Marktinformation

1. Dezember 2003

Reparatur des Anhängerbremsventils 971 002 802 0 in TEBS-Anlagen (mit C3 und D Softwarestand) bei elektrischen Fehlern.

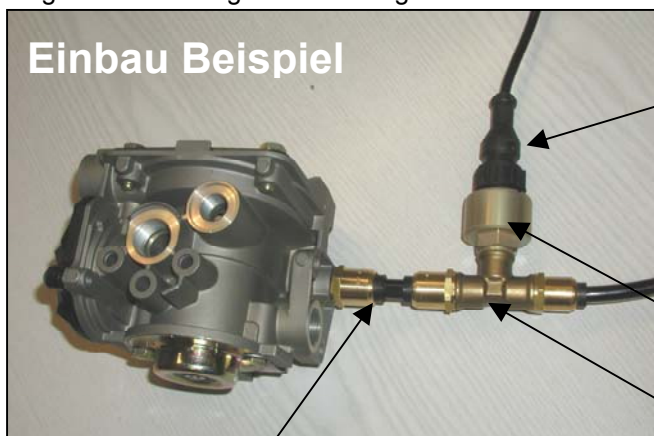
im ABV schließen lassen, und es sind keine Fehler in der Verrohrung zu finden, ist das vorhandene ABV 971 002 802 0 mit einem separaten Drucksensor 441 040 013...015 0 nachzurüsten. Der Drucksensor muss mit dem Kabel 449 473 xxx (siehe Liste Seite 2) an den Modulator angeschlossen werden. Der Drucksensor wird an einem Anschluss 2 des Anhängerbremsventils angeschlossen. Ist kein freier Anschluss vorhanden, muss ein T-Stück in einen Anschluss 2 gesetzt werden, oder der Drucksensor ist mit einem T-Stück in den Tecalanschlauch (siehe Bild Seite 2) zu montieren.

Die neuen Kabel für den externen Drucksensor (441 040 013 0 bis 015 0) haben die Nummern 449 473 xxx 0.

Drucksensor 441 040 013 0 bis 015 0

T-Stück in Steuerleitung Anschluß 2
